Außenbereichssatzung „Altendorf“

Bauvorhaben:
Außenbereichsersatzung
Altendorf 4-22, 59394 Nordkirchen

Plan:
Lageplan

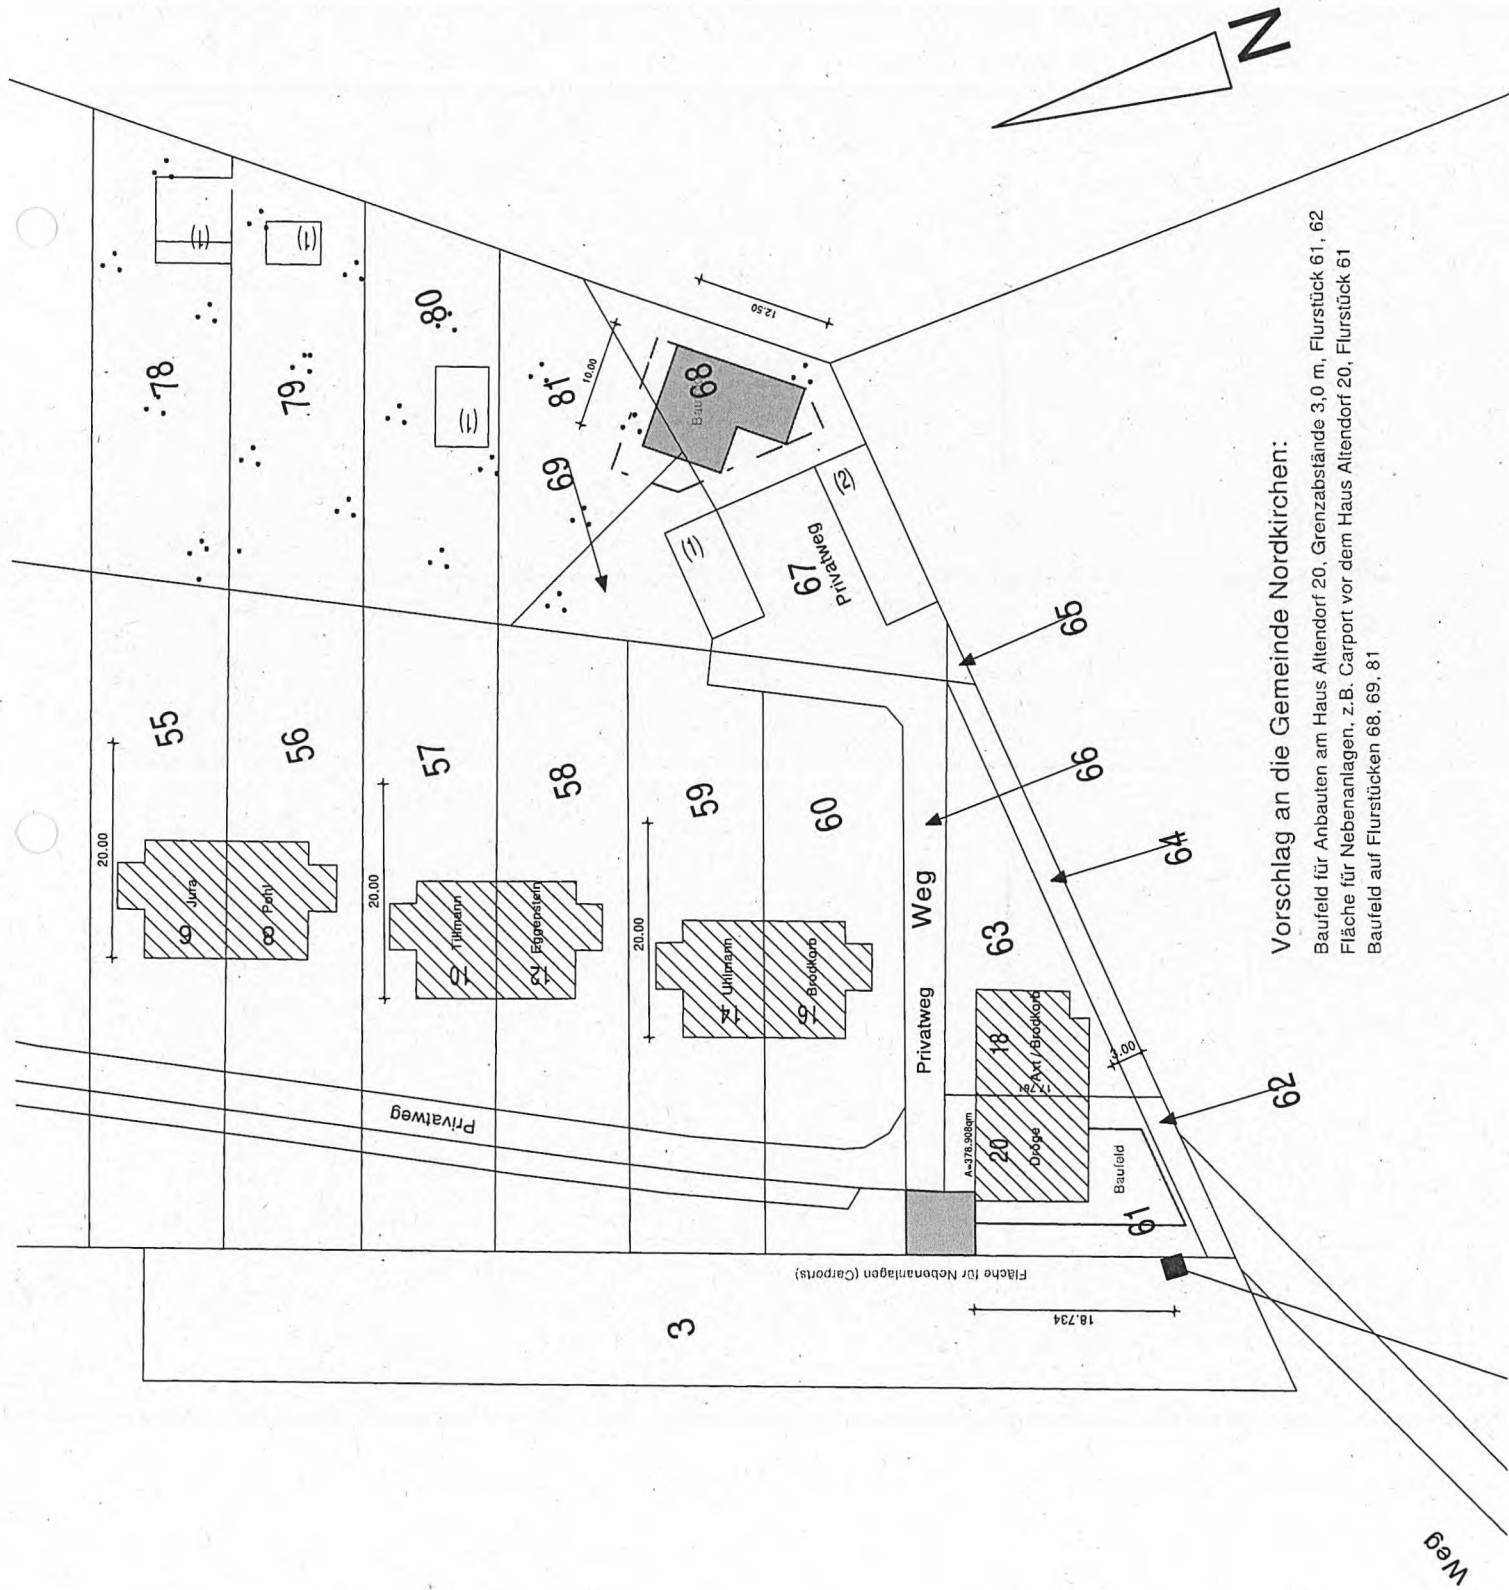
- Für ggf. in Zukunft vorgesehene Anbauten, Wintergärten o. ä. beantragen wir ein Baufeld, mit den jeweils erforderlichen Grenzabständen von 3,0 m in südlicher und westlicher Richtung unseres Hauses Altendorf 20. Siehe beiliegender Lageplan.

- Für die Errichtung eines Carports o.ä. beantragen wir ein Baufeld für Nebenanlagen in nord-westlicher Richtung unseres Hauses. Siehe beiliegender Lageplan.

- Um ggf. in Zukunft Wohnraum für unsere Kinder zu schaffen, beantragen wir ein Baufeld im bisherigen Gartenland auf den Flurstücken 68, 69 + 81 unter Berücksichtigung der jeweils erforderlichen Grenzabständen von 3,0 m und auch unter Berücksichtigung des alten Eichenbestandes. Siehe beiliegender Lageplan.

Baufeld für Anbauten am Haus Altendorf 20, Grenzabstände 3,0 m, Flurstück 61, 62

Fläche für Nebenanlagen, z.B. Carport vor dem Haus Altendorf 20, Flurstück 61

Baufeld auf Flurstücken 68, 69, 81
